福島第一原子力発電所

1号機 原子炉格納容器窒素封入ライン（不活性ガス系）撤去について

2020年6月24日

# 1号機 FPCポンプの電動機取替に関する 補足説明資料

<対象箇所拡大 (正面図) >

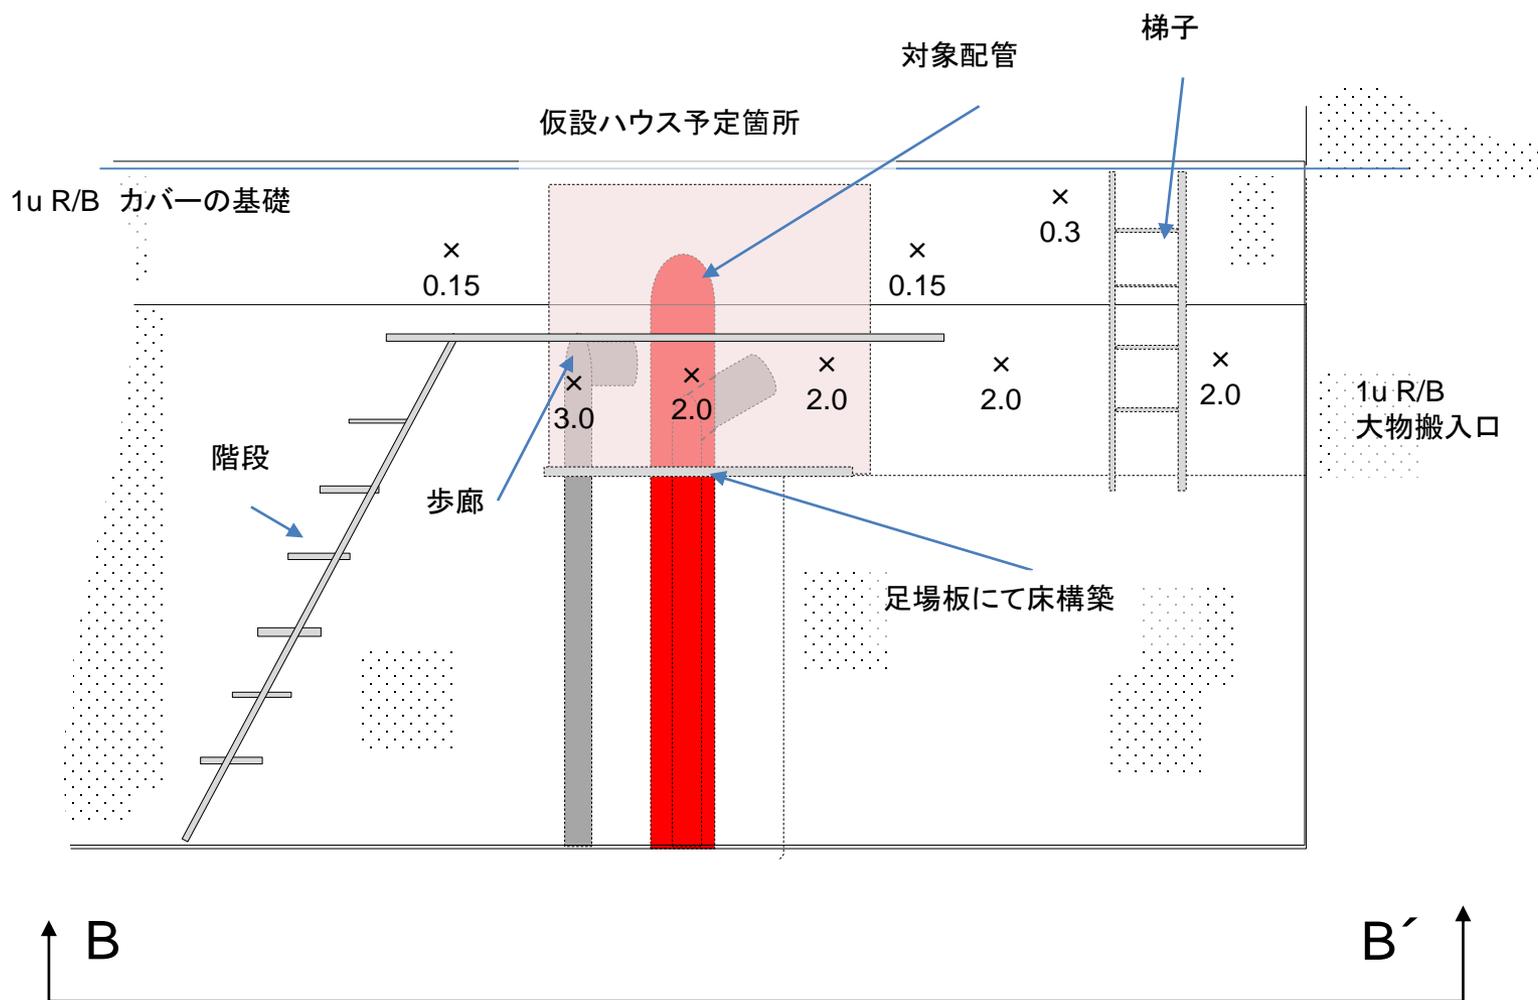
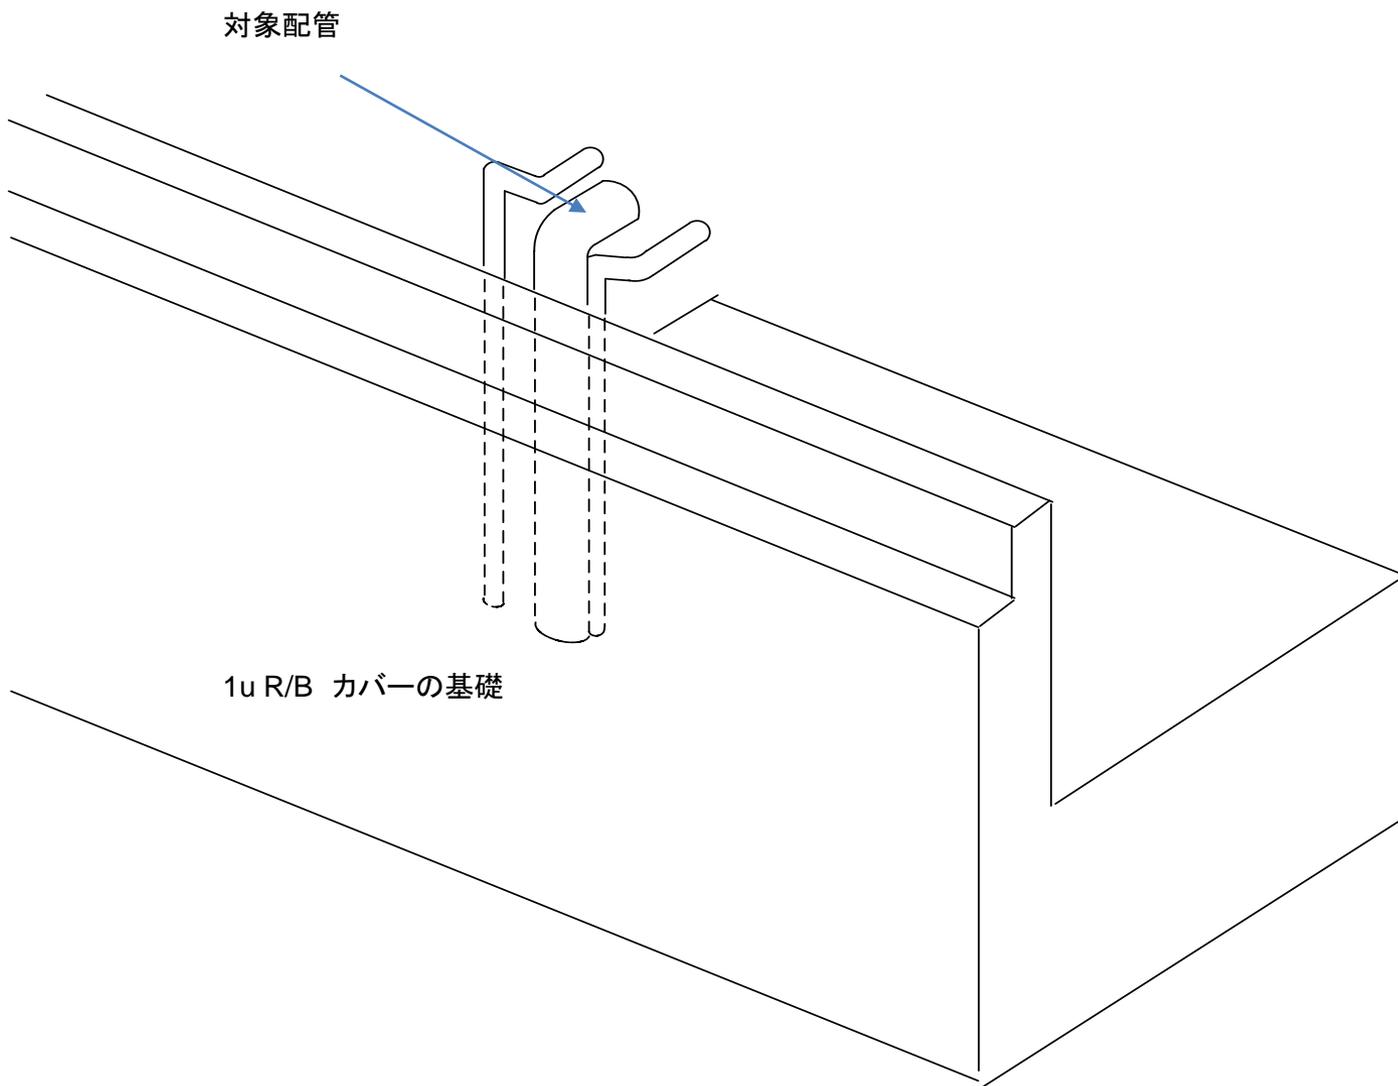
➤ ハウス・遮へい小屋のイメージ図を作成し、高さ関係と線量分布を説明すること

※ × : 空間線量当量率(mSv/ h)  
(床面より1.2mの高さ)

<現場イメージ図 (鳥瞰図)>

<遮へい小屋設置イメージ>

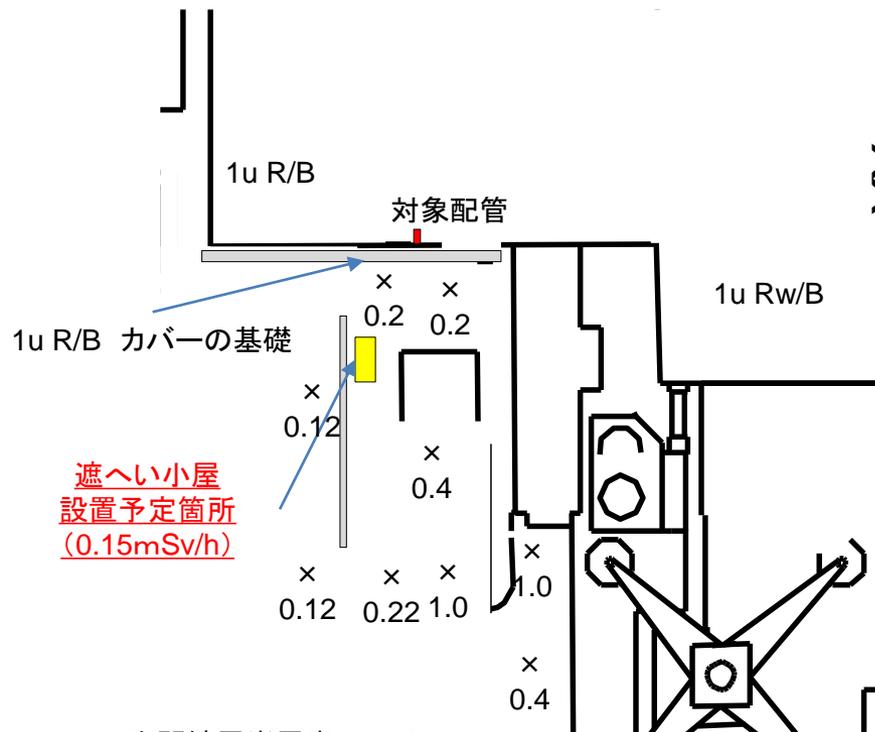
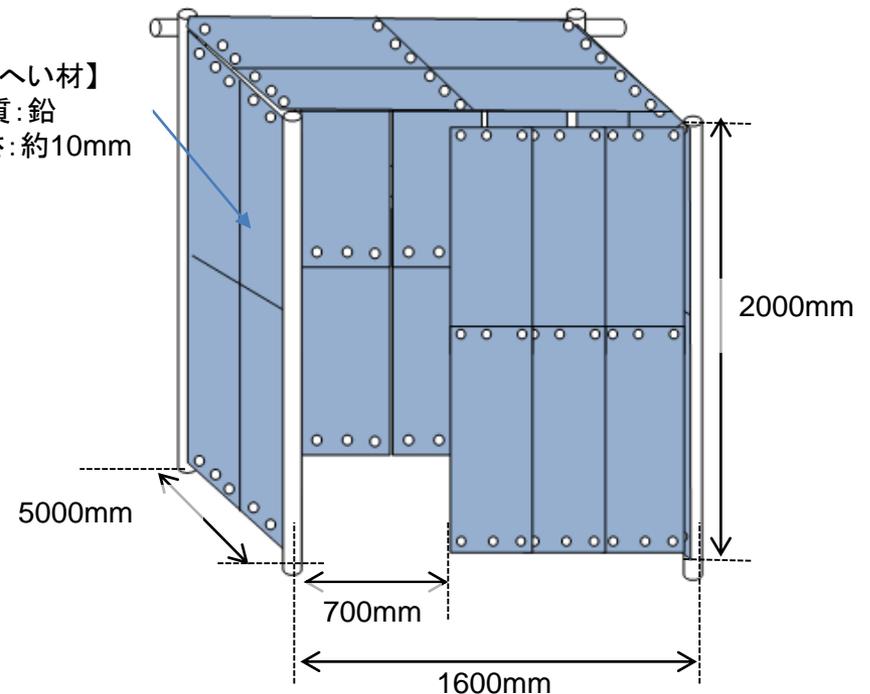
- ハウス・遮へい小屋のイメージ図を作成し、高さ関係と線量分布を説明すること。

- 5～6人が待機できる大きさに設定する
- 遮へい小屋は遮へい材を2重掛けする
- 線量低減率は50%減 (0.07mSv/h) の見込み
- 待機する対象者は工事担当者・放射線管理員・交代作業員を想定

既設FPCポンプの設置状況

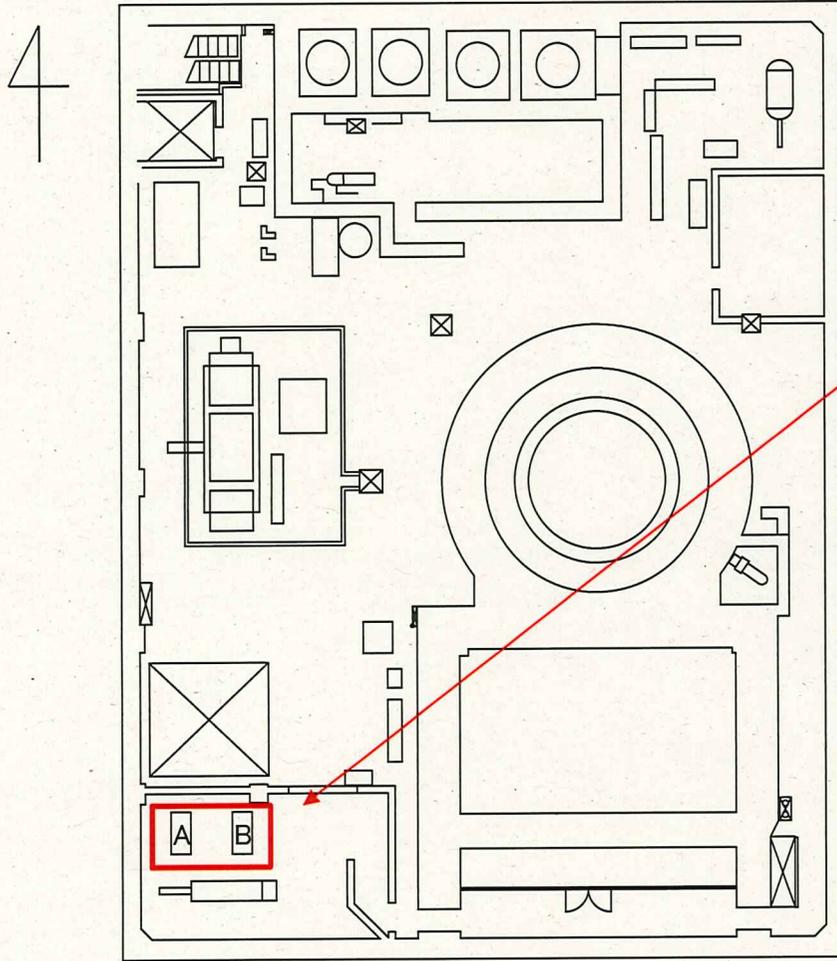
- 現状のFPCポンプの設置位置及び設置状況については以下の通り。

FPCポンプ室については、部屋となっているが、原子炉建屋上部が開放状態のため、外気（湿度）の影響を受ける状況となっている。

### 3. 今回の電動機の変更について

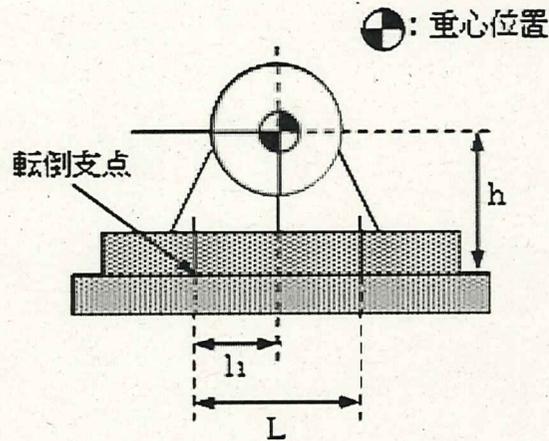
- 震災以前から電動機を使用していることから、予防保全の観点から取替を実施する。
- また、従前は屋内仕様の電動機であったが、現状の建屋内の設置環境を踏まえて、屋外仕様の電動機へ見直しを実施し、信頼性の向上を図る。

➡ 仕様の見直しにより、電動機重量が、既設電動機より+ ■ kg 増加となる。

## 5. 既設工事計画との比較について

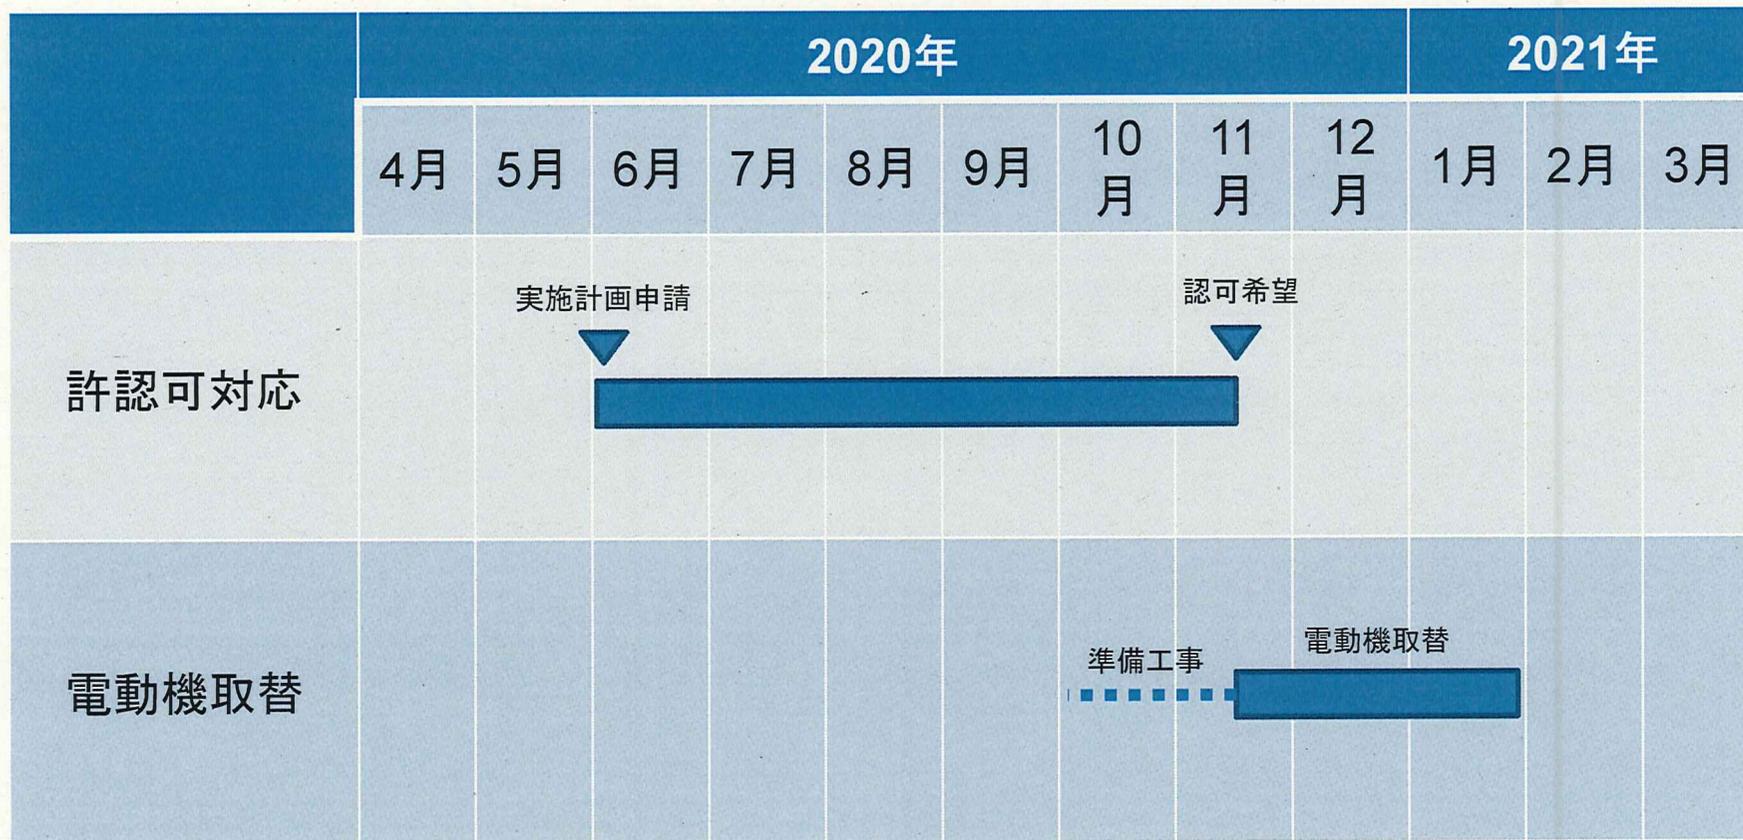
- 今回の評価実施にあたり、電動機重量 ■■■■ kg の増加と合わせて、ベース重量 ■■■■ kg も加味して評価を実施した。
- 当時、ベース重量が加味されていなかったのは、基礎と一体として扱っていたことから、含まれていなかったものと推定される。
- また、工事計画との評価結果の差については以下の通り。

引張応力については、今回の算出値の方が若干小さくなっているが、当時の計算手法との差が影響している。その一つとして、算出応力についてはボルト1本としての評価としていたが、今回の計算ではJEAC4601に準じて ■ 本としていることが影響している。
